## RESOLUCION N°

### POR MEDIO DE LA CUAL SE MODIFICA UNA AUTORIZACIÓN DE OCUPACIÓN DE CAUCE Y SE TOMAN OTRAS DETERMINACIONES

EL SUBDIRECTOR ENCARGADA DE RECURSOS NATURALES DE LA CORPORACIÓN AUTÓNOMA REGIONAL DE LAS CUENCAS DE LOS RÍOS NEGRO-NARE "CORNARE", en uso de sus atribuciones legales y delegatarias y

Ilustración 1. Perfil de atagüía

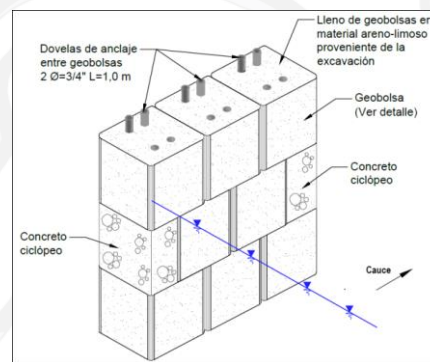
Se diseñó para un Tr=10 años.

Atagüía compuesta por geobolsas dispuestas. Se deberán implementar anclajes entre los sistemas que lo componen, Para garantizar la impermeabilidad del sistema se debe inyectar lechada a fin de rellenar los espacios entre las geobolsas.

Ilustración 2. Planta de atagüía

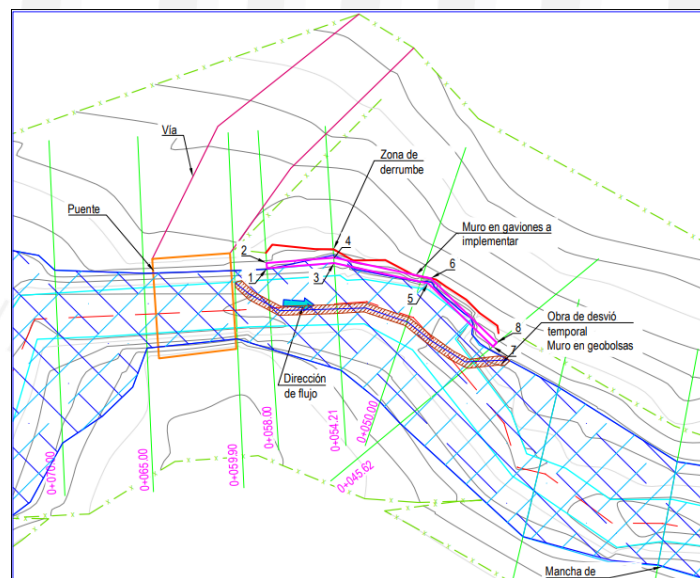
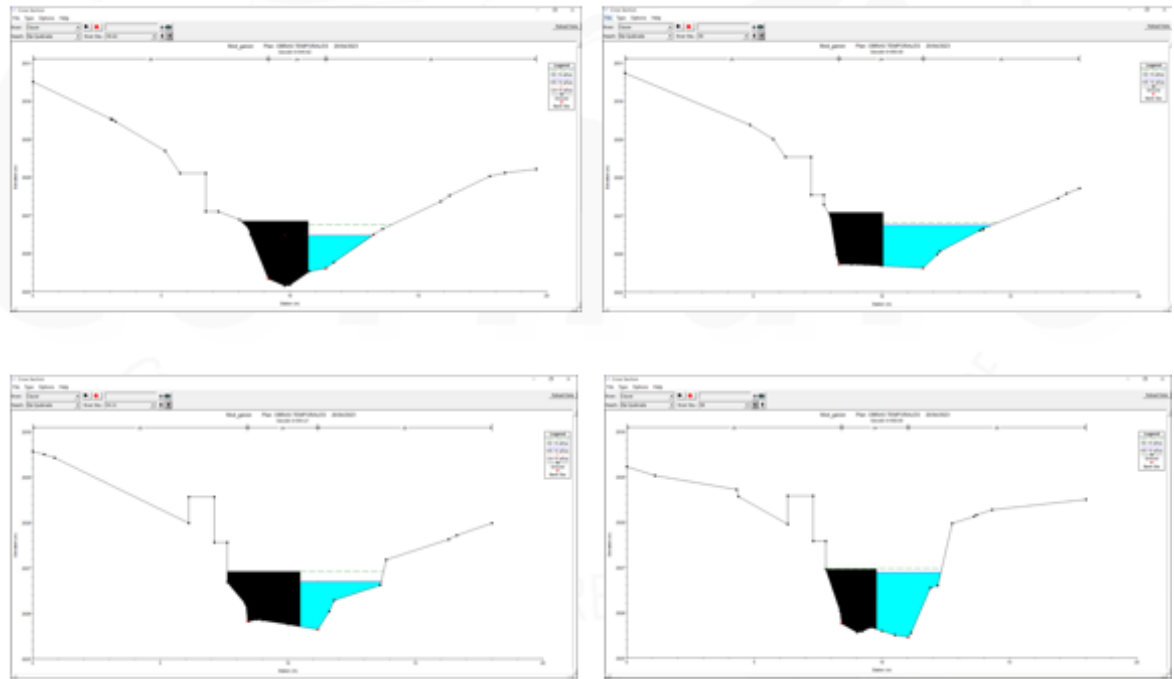
Se presenta la modelación en HEC-RAS la cual presenta secciones transversales en los puntos con obra, las cuales se evalúan con periodo de retorno de 10 años, ya que se trata de una obra temporal.

Se observa como la obra temporal tiene la capacidad para soportar los caudales proyectados para este período de retorno de 10 años.

**4.3** La obra hidráulica por implementar, cumple para transportar el caudal del período de retorno ( $T_r$ ) de los 10 años ya que es provisional, de acuerdo con el estudio presentado.

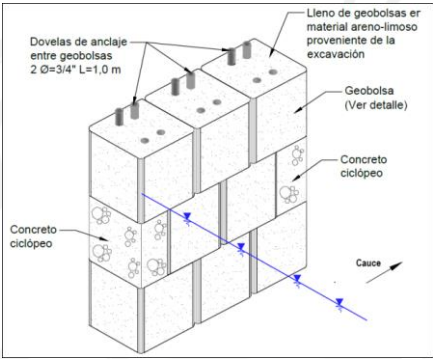
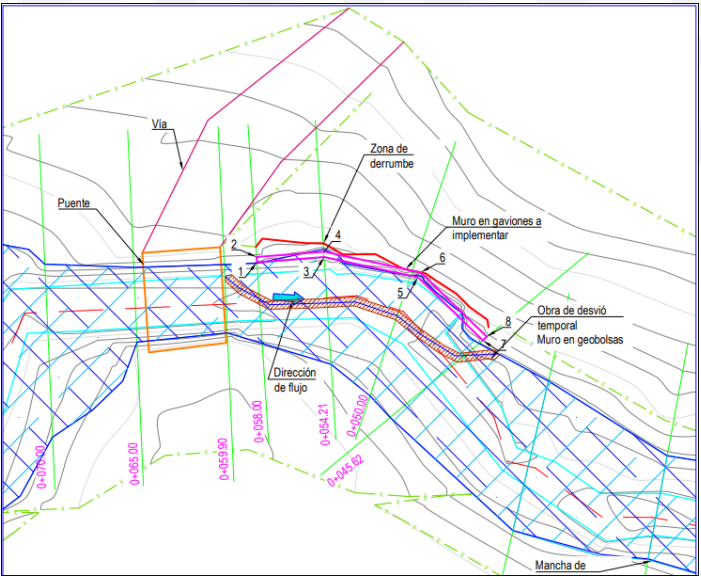
-75	23	25.770	6	12	45.556	2024.10 (fin)	Cota Lámina de agua de la fuente de Tr= 100 años (m)	N/A
							Cota Batea de la obra(m)	N/A
<p>Se diseñó para un Tr=10 años.</p> <p>Ataguía compuesta por geobolsas dispuestas. Se deberán implementar anclajes entre los sistemas que lo componen, Para garantizar la impermeabilidad del sistema se debe inyectar lechada a fin de rellenar los espacios entre las geobolsas.</p> <div data-bbox="792 808 1221 1166" data-label="Image">  </div> <p>Observaciones:</p> <div data-bbox="662 1298 1357 1875" data-label="Image">  </div> <p style="text-align: center;"><i>Ilustración 3. Perfil de ataguía</i></p> <p style="text-align: center;"><i>Ilustración 4. Planta de ataguía</i></p>
